再試験の結果を踏まえたデータの分析・考察について

過年度の報告書のうち、本件の該当箇所は「2.3 放射化金属の腐食モデルの作成」である。再試験の結果を踏まえたデータの分析・考察を行い、記載を見直した部分を以下に赤字で示す。

2.3 放射化金属の腐食モデルの作成

図 2.3-9 80℃、100℃及び 120℃の大気平衡条件（酸素あり）及び脱酸素条件（酸素なし）の脱イオン水中におけるジルカロイ試料の腐食深さと腐食時間の立方根との関係

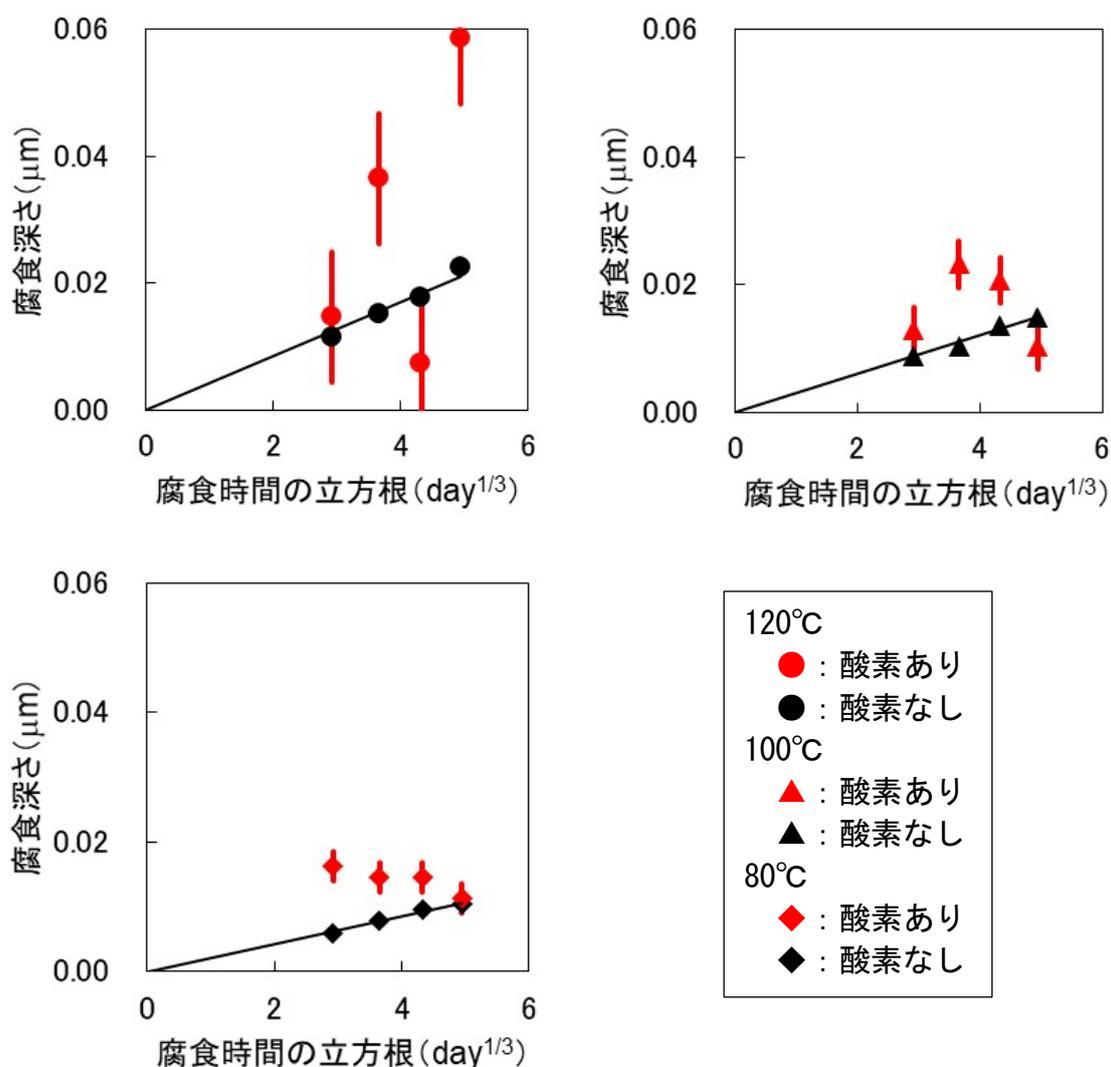
脱酸素条件（酸素濃度 ≤ 0.1 ppm）の脱イオン水中においては水素ガスが検出されたが、大気平衡条件（酸素濃度約 20 vol%）では、80℃、100℃及び 120℃の温度条件において水素ガス量は定量下限値以下（ $\leq 2.1 \times 10^{-3} \text{ cm}^3$ ）であった。このため、腐食重量測定法で得られたデータに基づきジルカロイ試料の腐食深さを算出した。

各温度における大気平衡条件での腐食深さと腐食時間の立方根との関係を図 2.3-9 に示す。同図には、重量測定に係る誤差を考慮した誤差範囲を示す。この重量測定に係る誤差については、重量差の誤差に加えてジルカロイ試験片の表面積の誤差も考慮した。また、図 2.3-9 には、平成 23 年度に得られた脱酸素条件の脱イオン水中での腐食深さも併記している。図 2.3-9 より、いずれの温度においても、大気平衡条件では、脱酸素条件に比べてジルカロイの腐食深さが大きくなる傾向が認められるものの、平成 23 年度に得られた脱酸素条件のような腐食深さの時間依存性は認められない。また、80℃及び 100℃の条件については温度依存性も認められない。

図 2.3-10 80℃、100℃、120℃及び 180℃において、水素発生量測定法及び腐食重量測定法で得られたデータに基づくジルカロイ試料の腐食深さの関係

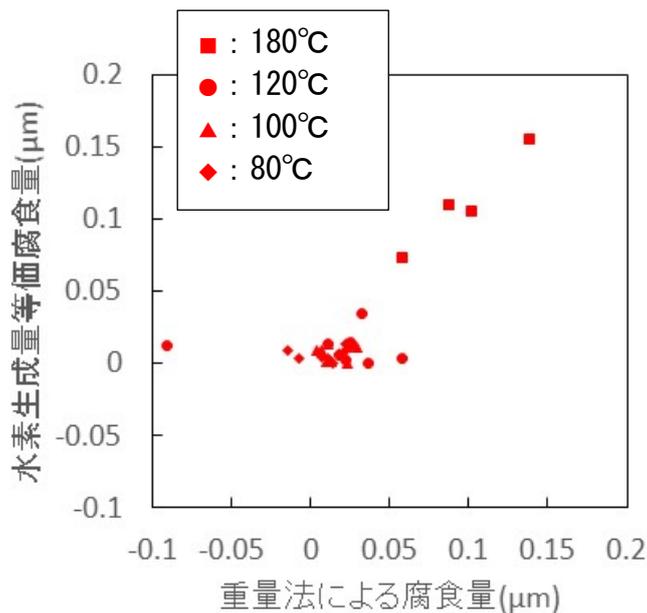
図 2.3-10 は、脱酸素条件の結果も含めた 80~180℃までの温度条件において、腐食重量測定法で得られたデータに基づくジルカロイ試料の腐食深さと、水素発生量測定法で得られたデータに基づく腐食深さとの関係を示す。図より、180℃の条件においては、腐食重量測定法から得られる腐食深さは水素発生量測定法の結果と良い相関性を示し、傾き約 1 の直線を形成しているが、180℃の条件に比べてジルカロイ試料の腐食量が少ない 120℃以下の温度条件においては、腐食重量測定法による腐食深さの値は大きくばらついていることがわかる。このことから、ジルカロイの腐食量が少ない場合には、上述の重量差の誤差及びジルカロイ試験片の表面積の誤差として、ここで評価している以上に誤差が存在していることを示唆するものである。

以上のことから、本試験において腐食重量測定法により得られた結果からは、大気平衡条件におけるジルカロイの腐食メカニズムについての議論を行うことはできないものとする。

図 2.3-10—三乗則に基づいて算出した 80℃～120℃の大気平衡条件でのジルカロイの腐食速度定数と脱酸素条件での腐食速度定数のアレニウスプロット

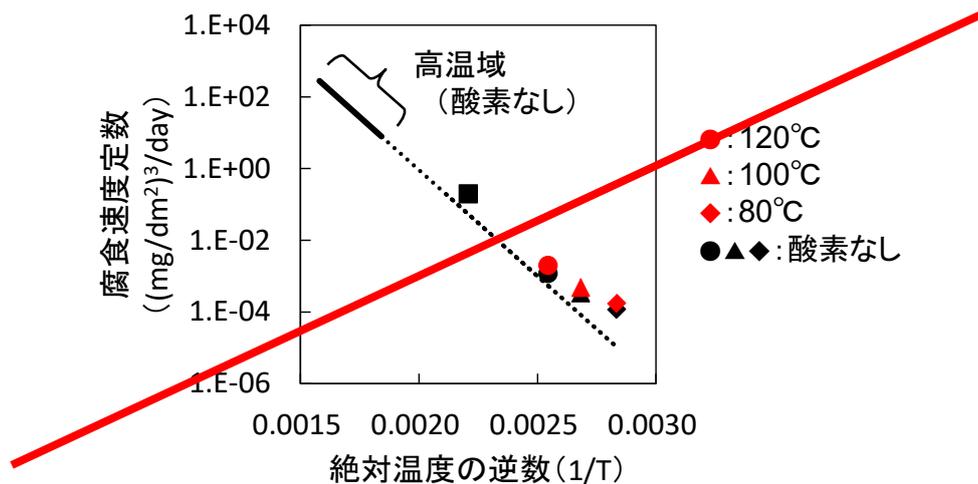
~~図 2.3-9 の大気平衡条件での腐食深さを三乗則で整理し、腐食速度定数を算出した結果を、脱酸素条件でのアレニウスプロットに併記したものを図 2.3-10 に示す。脱酸素条件と大気平衡条件とでは腐食メカニズムが異なる可能性があるため、両者の腐食速度定数を直接的に比較することはできないものの、図 2.3-10 から、溶存酸素がジルカロイの腐食に及ぼす影響は、温度に比べると小さいことが推察される。~~
